Donata Paces
Presidente pro tempore AssoTuscania

Modulo per la presentazione delle osservazioni per i piani/programmi/progetti sottoposti a procedimenti di valutazione ambientale di competenza statale

ID: 10068 Progetto per la realizzazione di un impianto eolico composto da 9 aerogeneratori della potenza unitaria di 7,2 MW per la produzione di energia da realizzarsi nel territorio comunale di Tarquinia (VT), potenza complessiva 64,8 MW

Abbildung 7: Trefferhäufigkeiten [1/m²] bei Rotorblattbruch. Rotorblattradius schwarz gestrichelt.

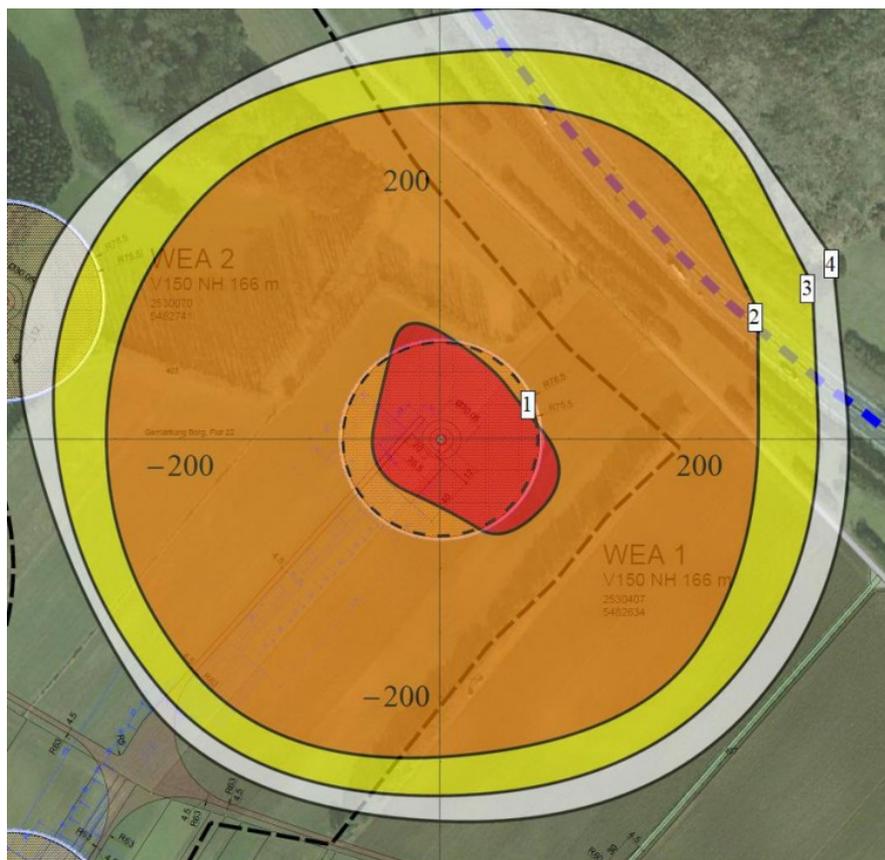
Lo studio di impatto ambientale tratta tale rischio (ES.5 Gitatta massima elementi rotanti per rottura accidentale) in modo semplicistico e adducendo riferimenti bibliografici superati, mentre lo standard internazionale attuale di trattamento ingegneristico consiste in simulazioni numeriche, dove si tiene conto anche delle condizioni di ventosità. Un esempio tratto da ([Gutachtliche Stellungnahme \(uvp-verbund.de\)](http://www.gutachtliche-stellungnahme.de)), p. 26) per un aerogeneratore comparabile a quello da progetto, illustra il fatto, che il rischio reale è molto più importante di quanto riportato nello studio di impatto ambientale sotto esame.

Esempio per il trattamento del rischio per la salute umana dal distacco di pezzi di una pala. La zona arancione è quella da considerare da "zona di rispetto", dove non si dovrebbero trovare luoghi di frequentazione quotidiana dall'uomo (abitazioni, luoghi di lavoro, strade,

In conclusione, è necessario analizzare il rischio per la salute pubblica da rottura e distacco di una pala, da distacco di pezzi di una pala e da ribaltamento della turbina con procedimenti ingegneristici aggiornati e rivalutare le posizioni degli aerogeneratori.

Analizzare il rischio per la salute pubblica da rottura o distacco di una pala e da ribaltamento della turbina con procedimenti ingegneristici aggiornati e rivalutare le posizioni degli aerogeneratori.

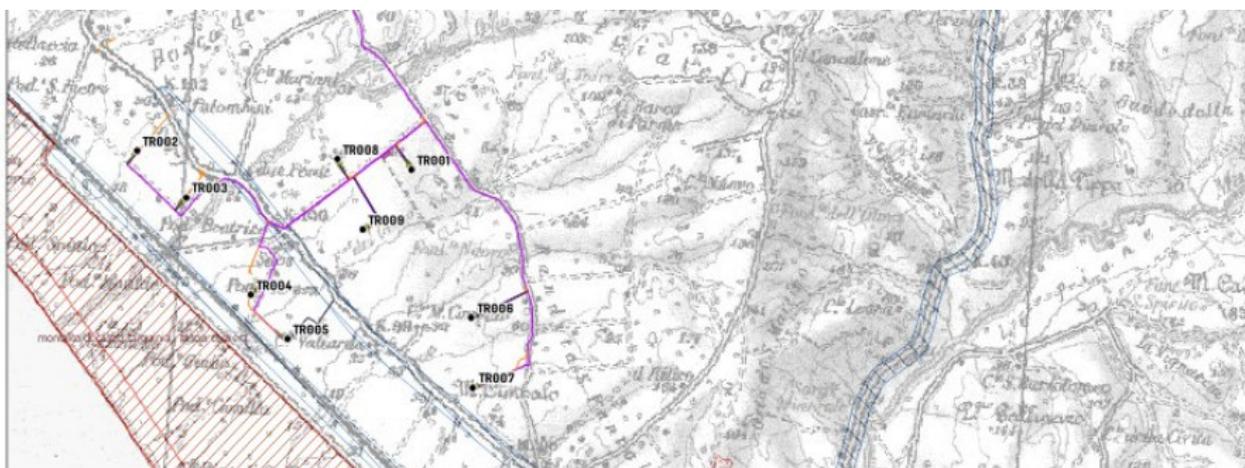
La documentazione progettuale è carente per ciò che riguarda la indicazione delle fasce di rispettosensi dell’art. 20 comma 8 c-quater del D.Lgs. 199/2021. La Relazione paesaggistica (elaborato SIA.ES. STUDI SPECIALISTICI ES.9.1 Relazione paesaggistica), in particolare, cita a pag. 45 tale comma, ma nella tavola di pag. 55 sotto riportata indica solo le aree sottoposte a vincolo paesaggistico ai sensi dell’art. 136 del D.Lgs. 42/2004, peraltro senza indicare la rispettiva fascia di rispetto.

Integrare la documentazione mancante relativamente allo studio paesaggistico e l'effettiva collisione degli aerogeneratori con le fasce di rispetto, per poter permettere una valutazione più effettiva.

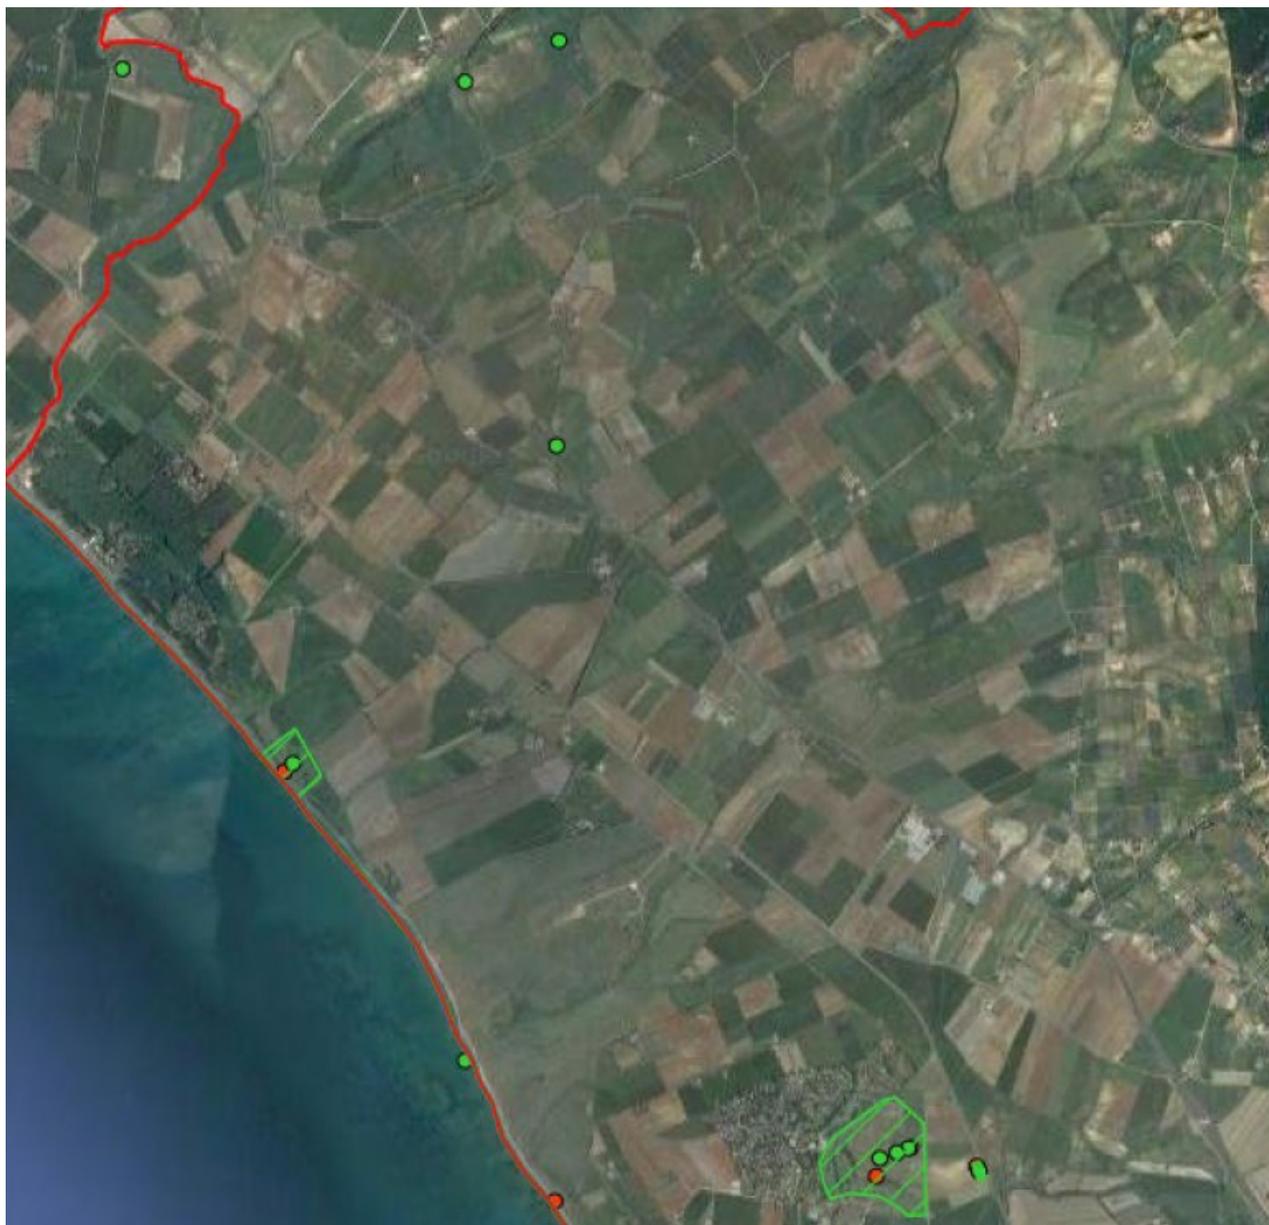
L’elaborato “SIA.ES.9 PAESAGGIO ES.9.2 Planimetria delle opere di progetto in relazione ai beni culturali e paesaggistici e alle principali norme territoriali”, riporta le indicazioni dei vincoli ai sensi dell’art. 136 del D.Lgs. 42/2004, peraltro senza indicazione delle fasce di rispetto ai sensi dell’art. 20 comma 8 c-quater del D.Lgs. 199/2021, ma non i beni culturali di cui al Titolo II dello stesso decreto legislativo.

Nello Studio di Impatto Ambientale (elaborato SIA.S ELABORATI GENERALI S.3 Studio di impatto ambientale) viene inserita la cartografia sotto riportata, tratta dal sito web del MIC

“Vincoli in rete”, ove compaiono beni culturali di tipo puntiforme o come poligonale, senza riportare la loro denominazione o descrizione e senza indicare le fasce di rispetto come più volte sopra evidenziato.
